CONCEPTO TÉCNICO SOBRE NECESIDAD DE ESTUDIOS DETALLADOS DE AMENAZA Y RIESGO POR FENOMENOS DE REMOCIÓN EN MASA DENTRO DEL TRÁMITE DE LICENCIA URBANÍSTICA

1.1 CONCEPTO TÉCNICO No. CT:	CT-7810
1.2 ÁREA:	Análisis de Riesgos y Efectos de Cambio Climático
1.3 COORDINACIÓN:	Estudios y Conceptos Técnicos
1.4 REFERENCIA CRUZADA RADICADO FOPAE:	2014ER17680
1.5 RESPUESTA OFICIAL No.	RO-74023

2.1 SOLICITANTE:	ANDRES LOPEZ LLACH DIASPORA INGENIERIA Y DISEÑO
2.2 PROYECTO:	Conjunto Residencial La Giralda
2.3 LOCALIDAD:	3. Santa Fe
2.4 UPZ:	95. Las Cruces
2.5 BARRIO O SECTOR CATASTRAL:	Sector Catastral Las Cruces
2.6 DIRECCIÓN:	Carrera 3 No 0 - 31
2.7 CHIP:	AAA0032YFFT (*)
2.8 MANZANA CATASTRAL:	33
2.9 PREDIO CATASTRAL:	58
2.10 ÁREA (Ha):	0.13248 (*)
2.11 FECHA DE VISITA:	Septiembre 25 de 2014

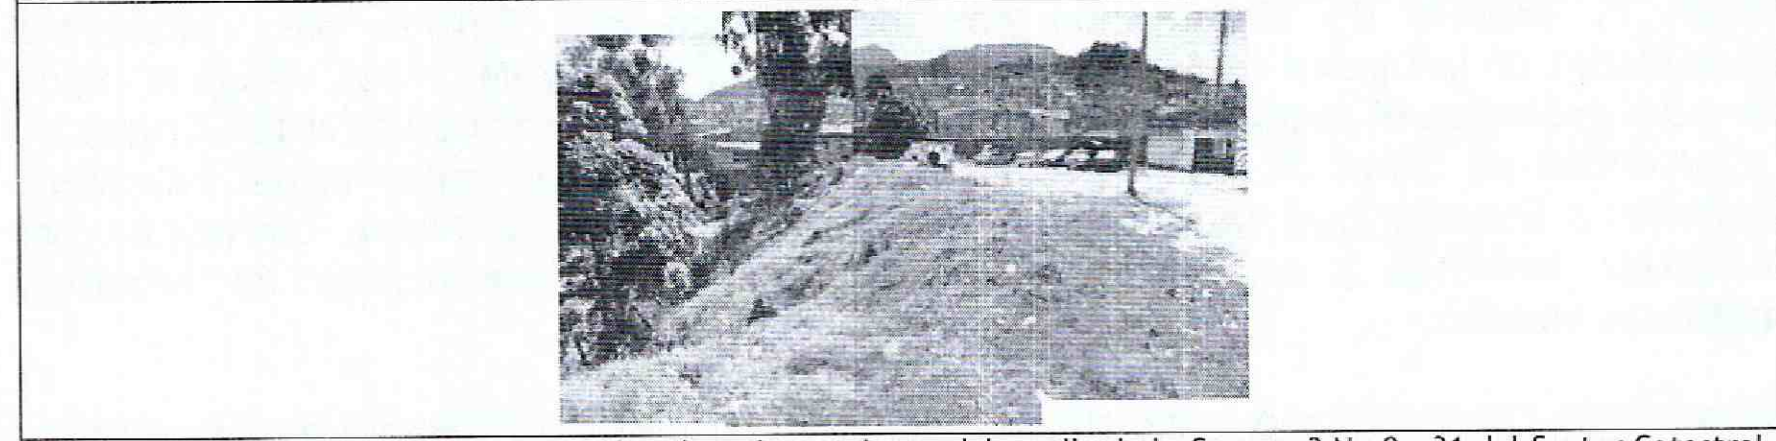
realizar los estudios técnicos pertinentes y establecer las medidas necesarias, para garantizar la estabilidad del proyecto a ejecutar y de la infraestructura aledaña, debido a que hacia la parte posterior del predio, sobre el costado norte, se evidenció una inestabilidad geotécnica que ha afectado parcialmente una parte del cerramiento en el costado nor-oriental del Colegio La Giralda.

En el momento de la visita técnica al predio objeto del presente concepto técnico, se encontró dos edificaciones en mampostería no confinada, ubicados estos, sobre el costado sur del predio, donde no se observó evidencias de afectación por procesos de remoción en masa activos, de carácter general en las zonas aledañas al predio evaluado. No obstante sobre el costado norte se observó un talud con una pendiente de 60° aproximadamente, donde se evidenció una inestabilidad geotécnica que ha afectado parcialmente el cerramiento del Colegio La Giralda. (Ver Fotografía 2)

- Desde el punto de vista de riesgo por remoción en masa, el IDIGER recomienda la realización de un estudio geotécnico y de estabilidad de taludes que cumpla con los requisitos establecidos en el Reglamento Colombiano de Construcción Sismo Resistente NSR - 10 (antes Norma Colombiana de Diseño y Construcción Sismo Resistente NSR - 98) y en especial con lo establecido en el Título H de ese reglamento. Dicho estudio debe contemplar la evaluación de estabilidad de las intervenciones y el diseño detallado de las medidas de estabilización correspondientes para todas las etapas de construcción, especialmente en los taludes de corte y excavaciones que se tenga proyectados. Para todos los cortes ocasionados en el terreno, se tendrán en cuenta los empujes de tierra generados por condiciones morfológicas, los esfuerzos inducidos por eventos sísmicos, así como las sobrecargas generadas por las edificaciones y vías adyacentes. Se recomienda que el estudio presentado a la entidad encargada de expedir la Licencia de Construcción incluya los siguientes aspectos adicionales:

- Se debe incluir una evaluación de estabilidad de taludes para la etapa de construcción del proyecto de tal forma que se tengan en cuenta las cargas ejercidas por las edificaciones aledañas durante todas las etapas de excavación, así como las cargas ejercidas por efecto del tránsito en las vías aledañas, máxime cuando se espera que durante las labores de construcción circulen vehículos con materiales de construcción que aplican cargas importantes al terreno.
